# Neubaustrecke Rhein/Main–Rhein/Neckar Arbeitsgruppe 5 – Pfungstadt–Lorsch

1. Überprüfung Referenztrasse vs. Durchfahrung Darmstadt mit Bündelung BAB 5 / BAB 67
2. Aufträge aus 1. Arbeitsgruppen-Sitzung am 29.03.2017
3. Überprüfung Vorzugstrasse im Bereich Jägersburger Wald
4. Lärmschutz im Bereich Langwaden / Einhausen

# Das maximale Gefälle der NBS RMRN in den PFA 3 + 4 wird derzeit mittels Grenzlastberechnungen geprüft

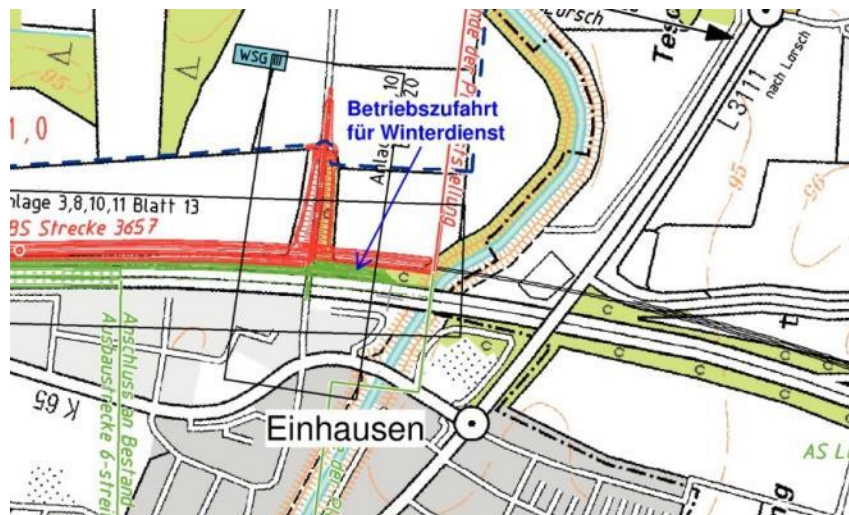
Ein anderer Teilnehmer verweist auf einen Tunnelbau in Offenburg, bei dem lediglich mit einer maximalen Steigung von 6 Promille geplant werde, um perspektivisch auch längere Güterzüge verkehren lassen zu können. Er regt an, dies bei den Planungen zu einem möglichen Tunnel zwischen Langwaden und Lorsch zu berücksichtigen.

- Die Gradienten der NBS RMRN wird für 1.800t- bzw. 2.000t-Züge trassiert
- Derzeit wird eine Grenzlastberechnung zur Ermittlung des maximal zulässigen Gefälles durchgeführt
- Bericht in nächster AG-Sitzung

# Es ist keine neue Betriebszufahrt zur BAB 67 im Bereich eines FFH-Gebietes vorgesehen

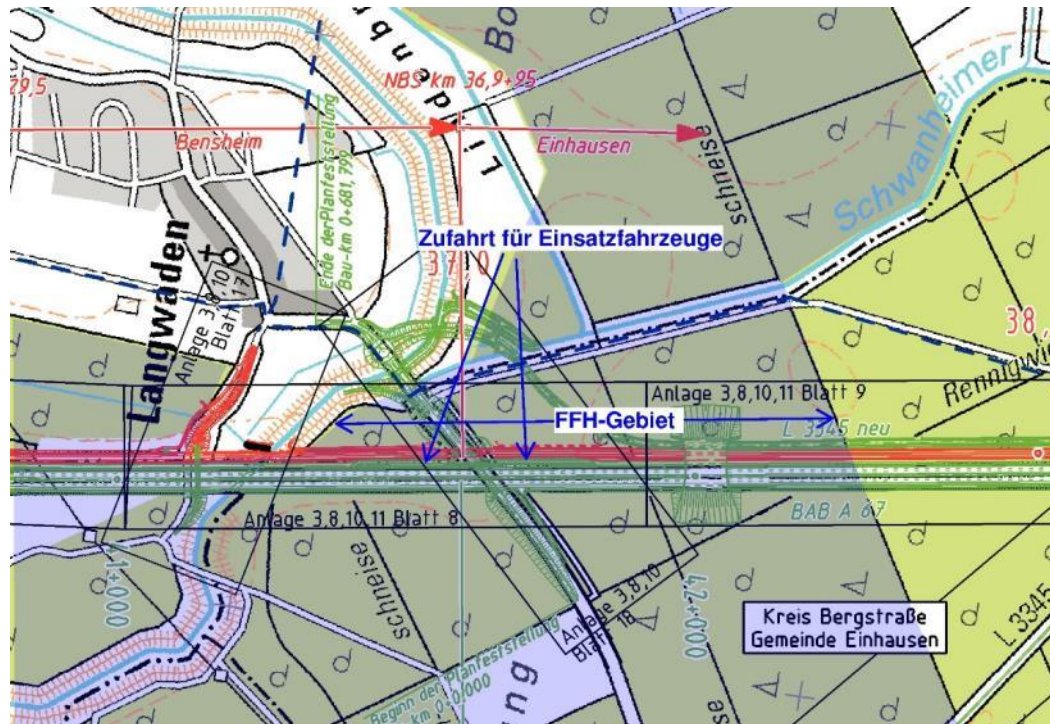
Ein Teilnehmer weist darauf hin, dass die Planungen eine Betriebszufahrt zur Autobahn an der Südgrenze eines FFH-Gebietes vorsähen. Da dies wiederum die Entstehung von Zwickelflächen zur Folge habe, solle nochmals geprüft werden, inwiefern die Zufahrt in diesem Streckenabschnitt zwingend erforderlich sei.

Innerhalb des Planungsabschnittes sind zwei nicht öffentliche BAB-Zu- und Abfahrten vorgesehen:

- (2) An der Überführung der L 3261 (Höhe Langwaden): Zufahrt für Einsatzfahrzeuge; die Zufahrt besteht bereits heute. Der Erhalt wurde von den zuständigen Rettungsdiensten des Landkreises Bergstraße gefordert.

Bestandsschutz;  
Zufahrt  
unverändert

# Die Gradiente der ausgebauten BAB 67 im PFA 4 wird derzeit durch Hessen Mobil überprüft

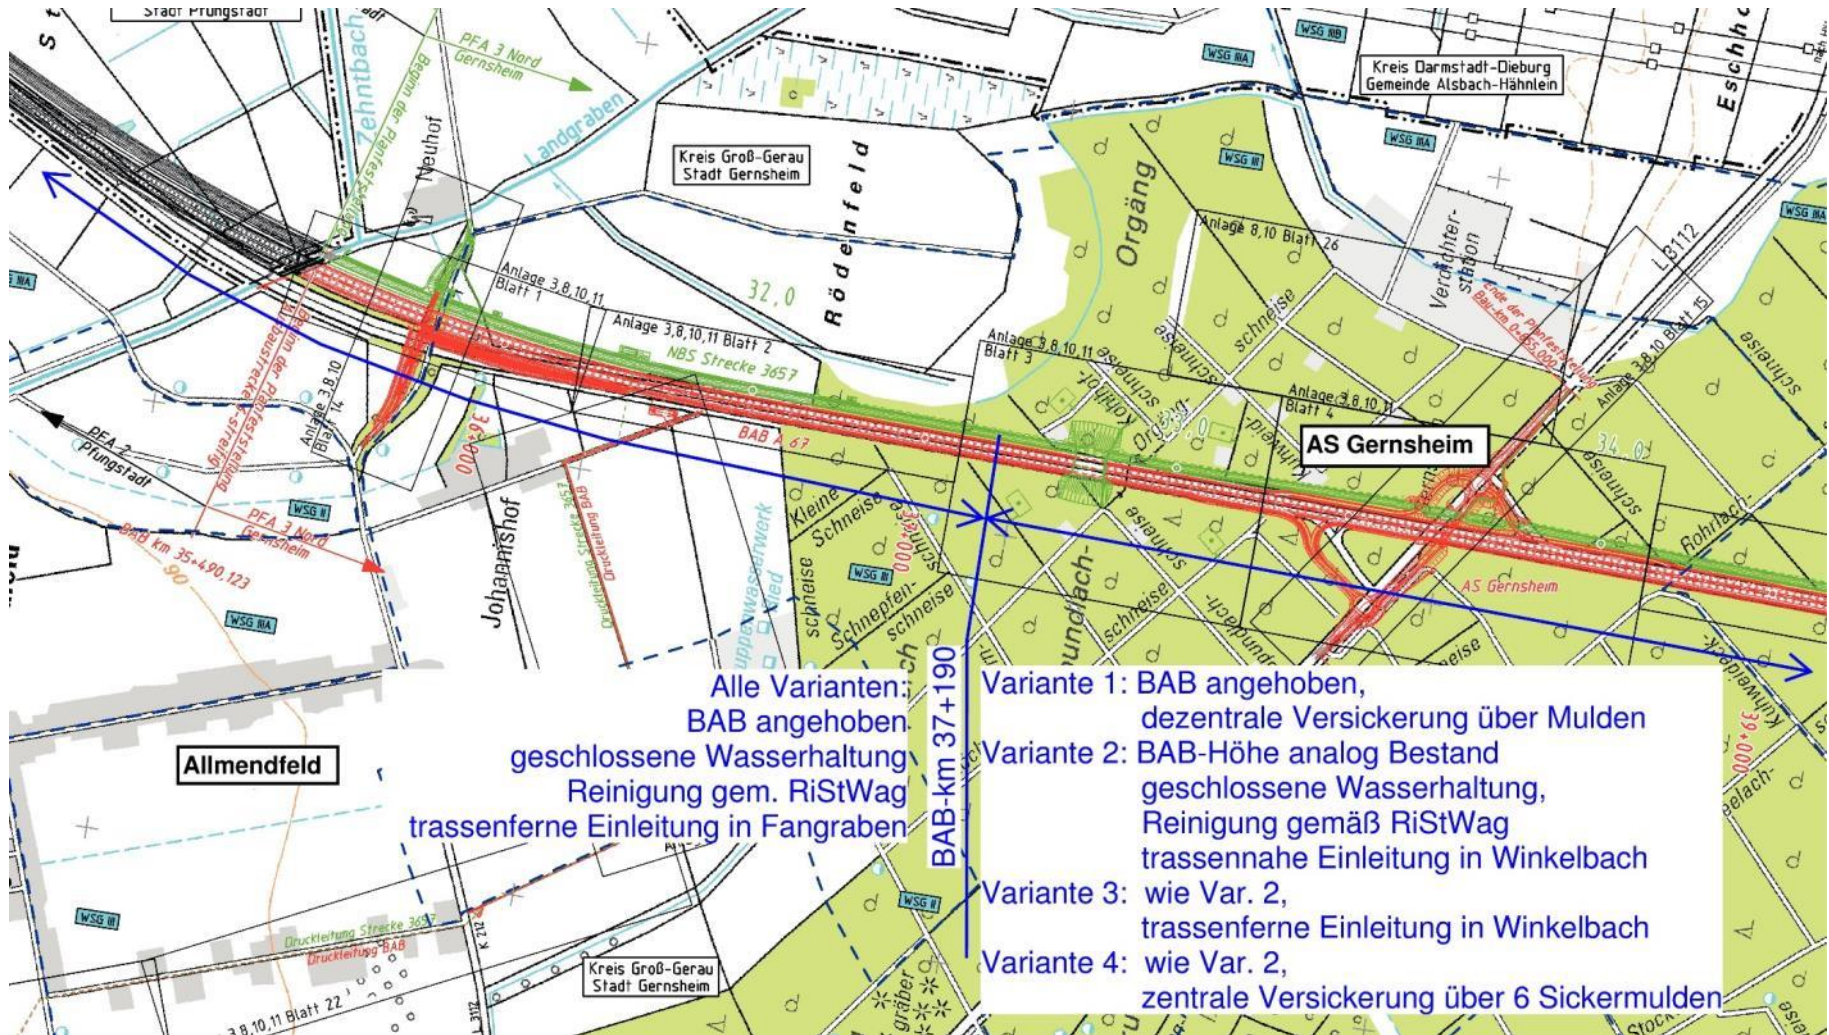
Ein Teilnehmer merkt an, dass laut der Präsentation eine Höherlegung der ausgebauten A67 um 1,5 Meter zur Wahrung des Abstandes zum Grundwasser notwendig sei. Er fragt vor diesem Hintergrund, weshalb die direkt daneben verlaufende Neubaustrecke tiefer gelegt werden könne. Die Sicherheit des Grundwassers gelte es gerade im Hinblick auf die Siedlungsgebiete in der Region unbedingt zu gewährleisten.

- Gegenüber Schienenwegen wird das Oberflächenwasser an Straßen zusätzlich durch Reifenabrieb und Tausalz belastet. Bei der Planung der 6-streifigen Ausbaus der BAB 67 sind daher die „Richtlinien für bautechnische Maßnahmen an Straßen in Wasserschutzgebieten (RiStWag)“ zu beachten.
- Im vergangenen Jahr ist die RiStWag, Ausgabe 2016 eingeführt worden. Hessen Mobil prüft das Entwässerungskonzept für die BAB 67 auf Grundlage der überarbeiteten Richtlinie.
- Die Varianten zur Ableitung und Reinigung des anfallenden Oberflächenwassers der BAB 67 werden nach folgenden Kriterien bewertet:
  - Herstellungs- und Unterhaltungskosten
  - umweltfachliche Bewertung
  - wasserwirtschaftliche Bewertung(Prüfung ist noch nicht abgeschlossen)
